Arkiv: PlanID-1263-201213,
Plannavn-
Alverstraumen kai,
Kommnr-4631, FA-L13,
HistSak-14/2104 LK
<jplD> 20/6502

Saksframlegg

Detaljreguleringsplan for Alverstraumen kai - 1. gongs handsaming

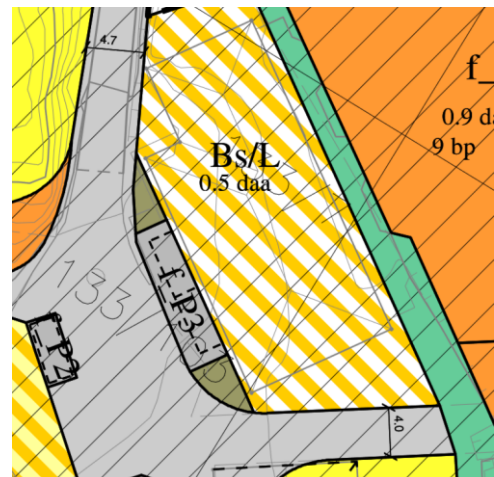
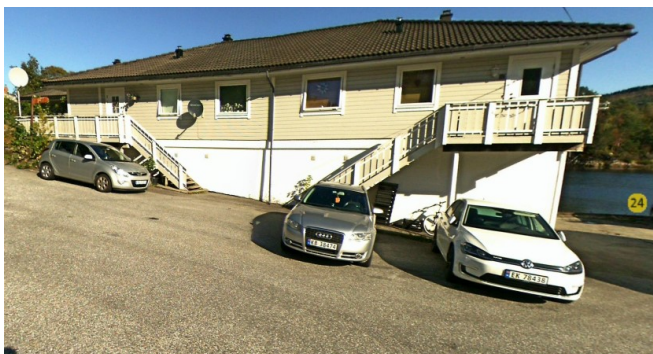
I planomtalen, under punkt 7.4, er det lagt fram ein oversiktleg tabell som viser parkeringskrav, tal parkeringsplassar for området, kor desse parkeringsplassane skal plasserast, og kor parkeringsplassane for rørslehemma skal plasserast.

Parkeringstalet er innafor krava som er stilt i KDP Knarvik – Alversund med Alverstraumen. Fordelinga av parkeringsplassar er derimot ikkje korrekt. Bs1 er oppgjeve med to

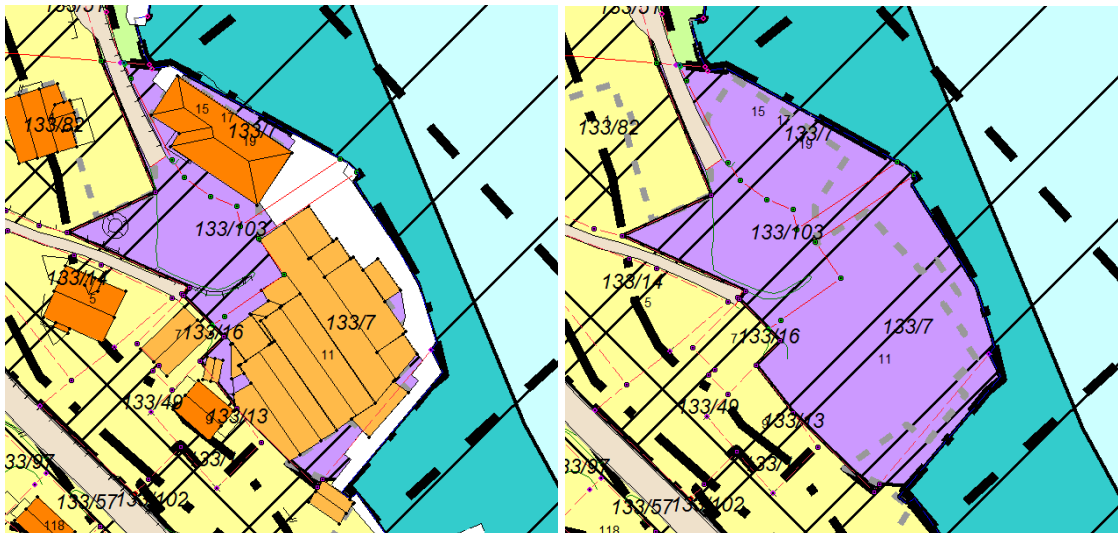
Parkeringsanlegget er heller ikkje detaljprosjekttert, og viser ikkje kor søyler og/eller master skal plasserast, eller korleis det er tenkt at konstruksjonen skal løysast, og kunne verte ståande. Det er heller ikkje satt krav til parkeringsanlegget i rekkjefølgjekrava i føreseigna.

Parkeringsløyisinga i dette planforslaget er uheldig, og lyt reviderast. 1 parkeringsplass per bueining for Bb1, Bb2 må plasserast i parkeringsanlegg. 1 parkeringsplass per bueining for Bs1 må plasserast lettare tilgjengeleg, og helst i parkeringsanlegg. Parkering for Bs/L kan løysast i underetasje, og *minst* 3/4 HC-parkeringar må leggjast ved kaiplan, utan å hindre renovasjonsbil, brøytebil og brannbil sin aksjonsradius. Parkeringsanlegg må enten detaljprosjekterast, eller inkorporerast i rekkjefølgjekrava.

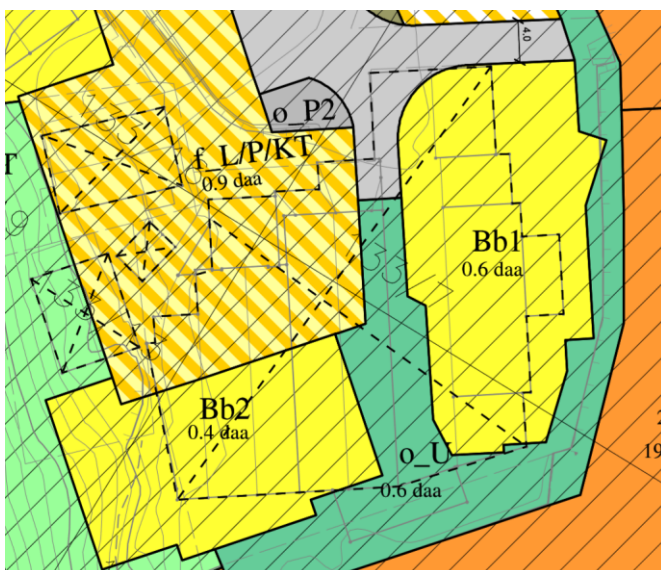
Byggjegrænse langs sjø er hovudsakleg lagt langs vegglivet til eksisterande bygg, illustrert over. I biletet til høgre ser ein ei grå stipla line, som viser omriset til bygningen. Dette er byggjegrænsa mot sjø.

I biletet over ser ein konturane av eksisterande bygning med svart og grå stipla line. Denne konturen har ei svart stipla line kryssa over seg, dette viser at bygget skal rivast. Ein ser tydeleg at Bb1 og Bb2 går ut forbi omriset til eksisterande bygning, og er dermed i strid med byggjegrænse til sjø.

Planforslaget er i strid med både generell byggjegrænse mot fylkesveg og byggjegrænse mot sjø, som vist i KDP Knarvik – Alversund med Alverstraumen.

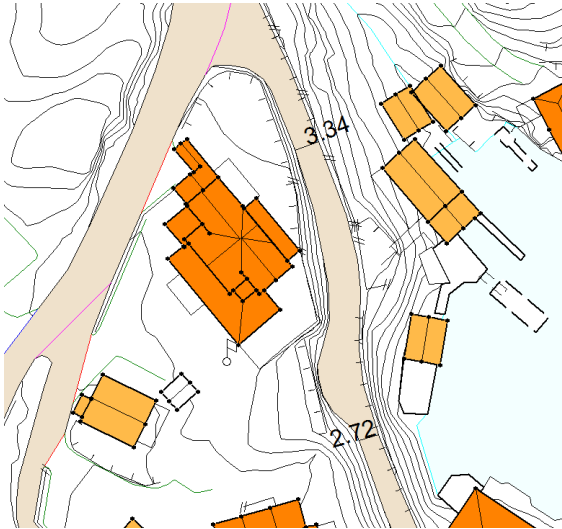
Vegbreidda er markert i plankartet, men er fleire stadar markert feil.

På biletet som viser ei vegbreidde på 4.3 m, ser ein at breidda er målt frå vegkant til plangrense. På biletet som viser ei vegbreidde på 4.7 m, ser ein at vegen er teikna utanfor eksisterande veg.

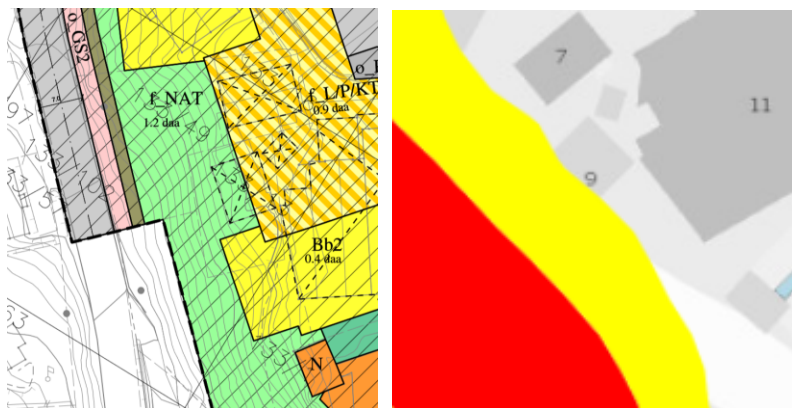
I vedtaket frå 2013 vart det stilt krav om at det må skildrast trafikksikringstiltak mot busstopp i sørgåande retning på Radøyvegen. Forslagsstillar meiner dette er følgd opp ved at planområdet er utvida og busshaldeplass er utforma etter gjeldande normer. Det er ikkje skildra nokon trafikksikringstiltak mot busshaldeplassen. Det er lagt til rette for gang- og sykkelveg som knyt seg til busshaldeplassen i nordgåande retning, men ikkje noko

trafikkisikringstiltak for å krysse vegen. Dette må utgreiast vidare.
